Opinia Nr 006005

w budynku przy ul. 1-go Maja nr 14/3 w Dąbrowcu

dotycząca urządzeń grzewczo-kominowych używanych przez
B.O.K. Śródmieście

SKIC ORIENTACYJNY

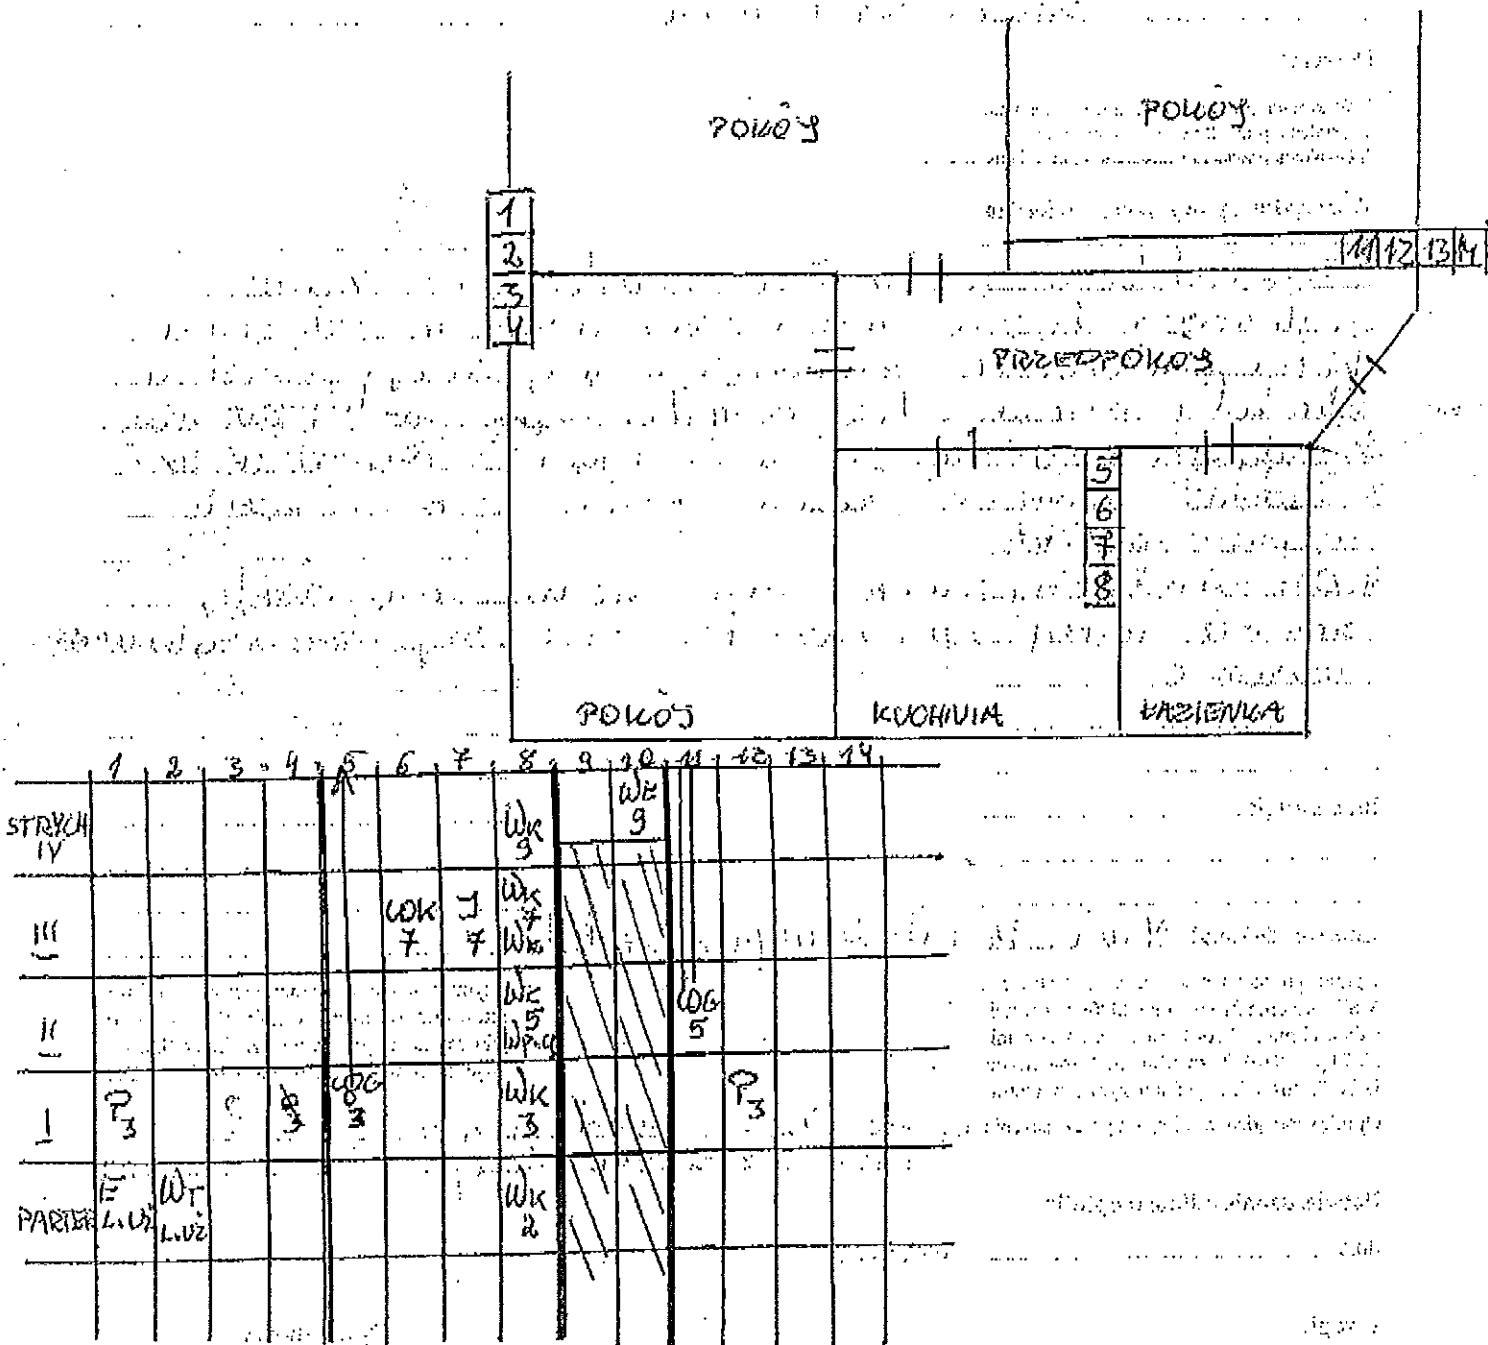
1. Przewód kominowy ul. 5 po zamontowaniu wkładu spalniczego będzie można przetranszować do podłączenia kotła gazowego CO z zamkniętą kolumną, łącząc powietrze dla kotła wciągając z boku budynku istniejące piece zlikwidować.
2. Wentylacja mechaniczna kuchni istniejąca w przewodzie ul. 8.
3. Wentylacja mechaniczna łazienki wyciągająca w obowiązkowych przepisach - podłoga.
4. Dla prawidłowego funkcjonowania urządzeń kominowych zapewnić właściwy dopływ powietrza z zewnątrz poprzez otwarcie nawiewnika.
